ПАСПОРТ ДОСТУПНОСТИ

ОГБУК «Челябинский государственный драматический
«Камерный театр»

г. Челябинск, ул. Цвиллинга, д 15

АКТ ОБСЛЕДОВАНИЯ
объекта социальной инфраструктуры
К ПАСПОРТУ ДОСТУПНОСТИ ОСИ
№ _____

1.1

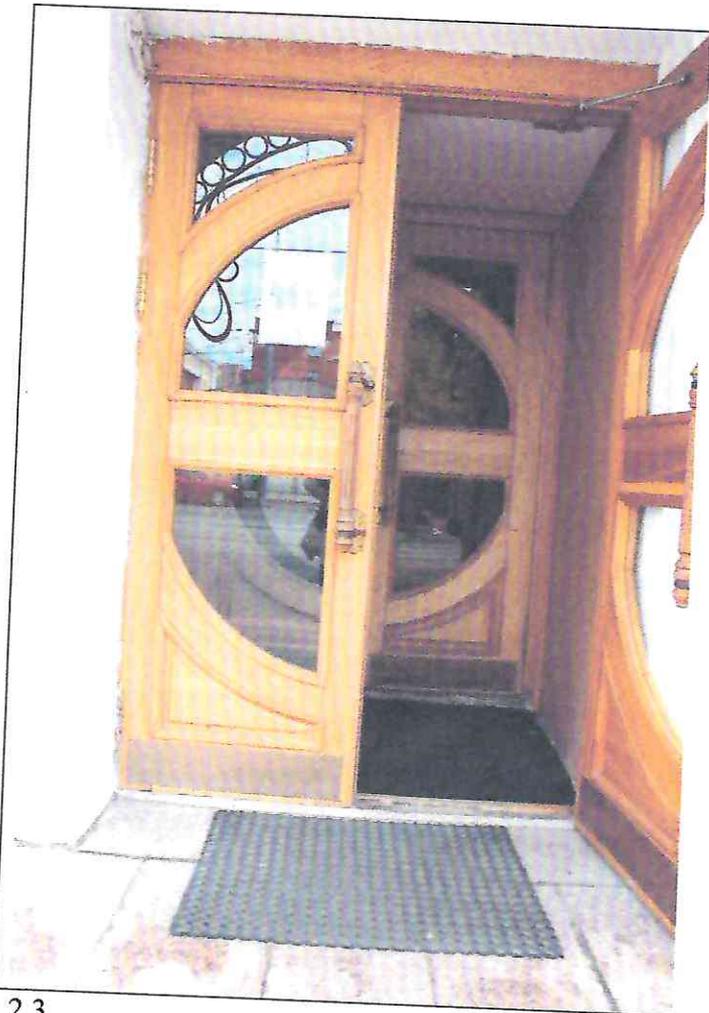
№ п/п	Наименование функционально-планировочного элемента	Наличие элемента		Выявленные нарушения и замечания		Работы по адаптации объектов	
		есть/нет	№ на плане	Содержание	Значимо для инвалида (категория)	Содержание	Виды работ
1.1	Вход (входы) на территорию	нет	-	-	-	-	-
1.2	Путь (пути) движения на территории	есть	-	-	-	-	-
1.3	Лестница (наружная)	нет	-	-	-	-	-
1.4	Пандус (наружный)	нет	-	-	-	-	-
1.5	Автостоянка и парковка	нет	фото 1.1 – 1.2	Отсутствует место для инвалидов	-	Рекомендуем направить в Администрацию г. Челябинска письмо по вопросу обустройства парковочного места для инвалидов, посещающих театр.	Организационные мероприятия

3.1

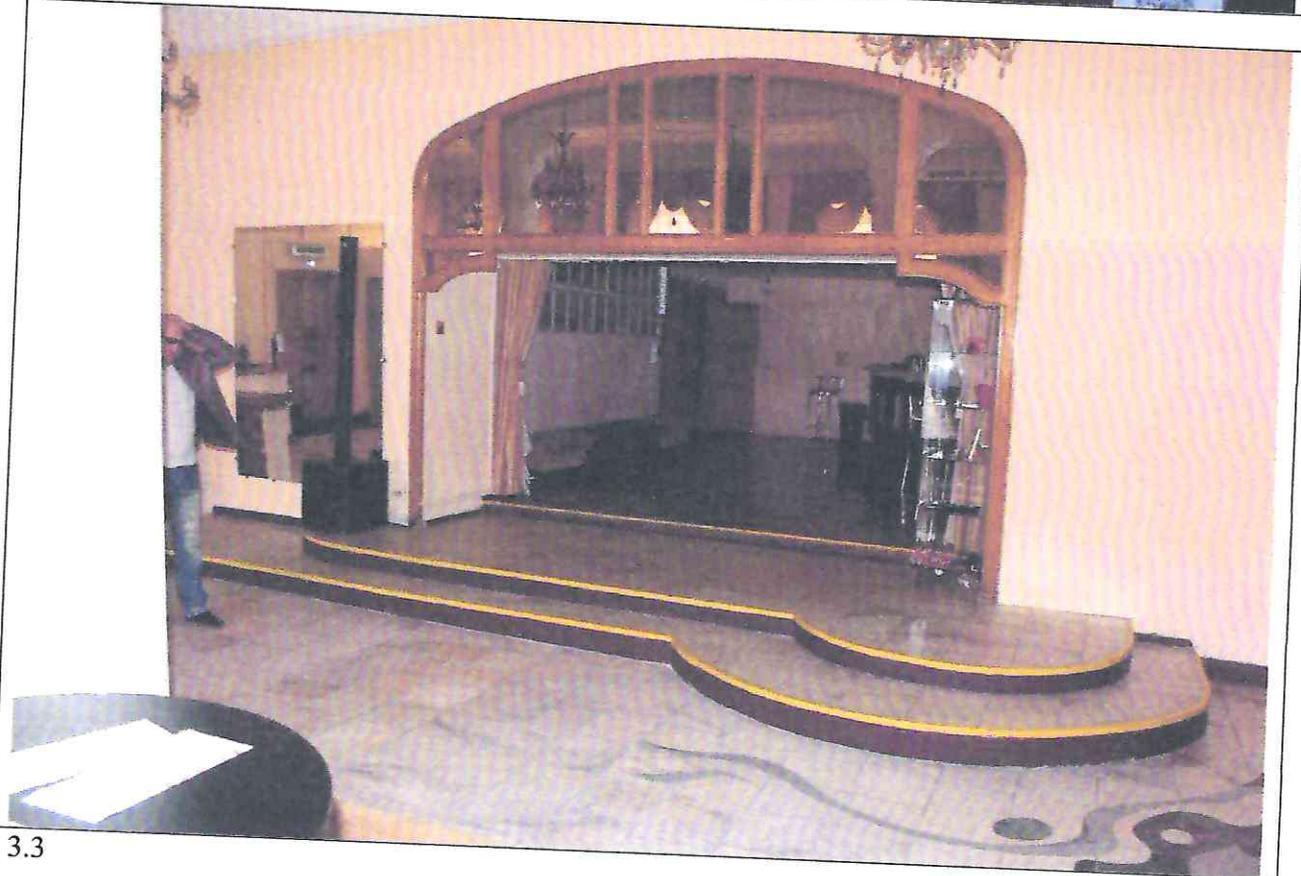
№ п/п	Наименование функционального элемента	Наличие элемента		Выявленные нарушения и замечания		Работы по адаптации объектов		
		№ на плане	№ фото	Содержание	Значимо для инвалида (категория)	Содержание	Виды работ	
3.1	Коридор	есть/нет	-	фото 3.1 – 3.4	Отсутствуют тактильно-контрастные предупреждающие указатели	С	Участки пола на коммуникационных путях перед доступными дверными проемами, находящимися фронтально по ходу движения, входами на лестничные клетки, открытыми лестничными маршами, стационарными препятствиями должны иметь тактильно-контрастные предупреждающие указатели глубиной 0,5-0,6 м, с высотой рифов 4 мм. (п. 6.2.3 СП 59.13330.2020)	Текущий ремонт
				В холле отсутствует кнопка вызова помощи	О	Установить кнопку вызова и информизирующие тактильные таблички для людей с нарушением зрения с использованием рельефных

3.4

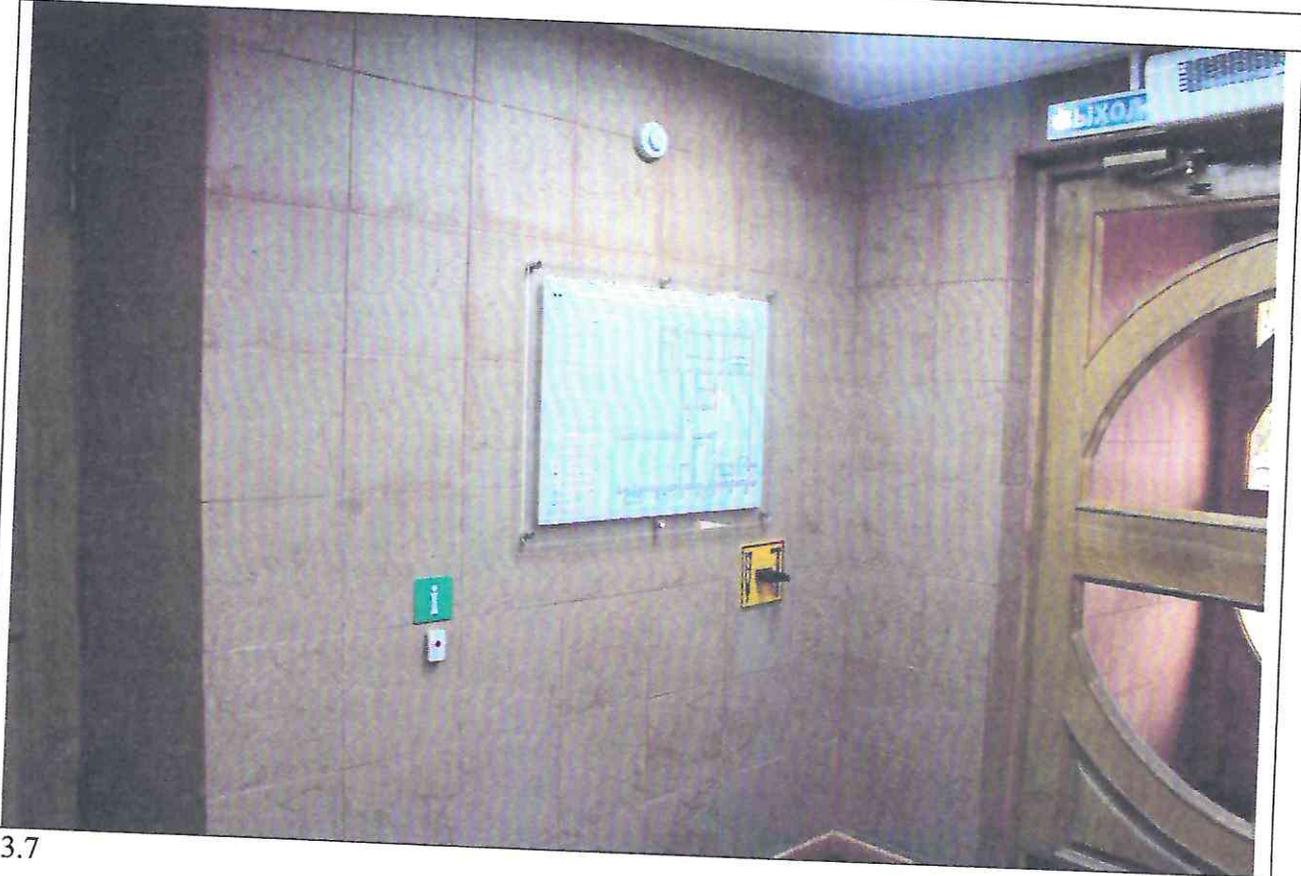
знаков и символов (п. 6.4.2, 6.5.9 СП 59.13330.2020).	
3.2	Лестница (внутри здания)	есть	-	фото 3.3-3.4	Отсутствуют противоскользящие полосы краевых ступеней лестницы.	С	Выделить цветом (или фактурой) красные ступени лестницы путем нанесения одной или несколько противоскользящих полос, контрастных с поверхностью ступеней, (например, желтого цвета), имеющих общую ширину в пределах 0,08-0,1 м. Расстояние между контрастной полосой и краем проступи - от 0,03 до 0,04 м. (п. 6.2.8 СП 59.13330.2020).	Текущий ремонт

6.1.2	Лестницы	есть	1	фото 2.1 фото 3.4	Отсутствует выделение контрастным цветом краевых ступеней лестницы.	С	Выделить цветом (или фактурой) краевые ступени лестницы путем нанесения одной или несколько противоскользящих полос, контрастных с поверхностью ступеней, (например, желтого цвета), имеющих общую ширину в пределах 0,08-0,1 м. Расстояние между контрастной полосой и краем проступи - от 0,03 до 0,04 м. (п. 6.2.8 СП 59.13330.2020).	Текущий ремонт
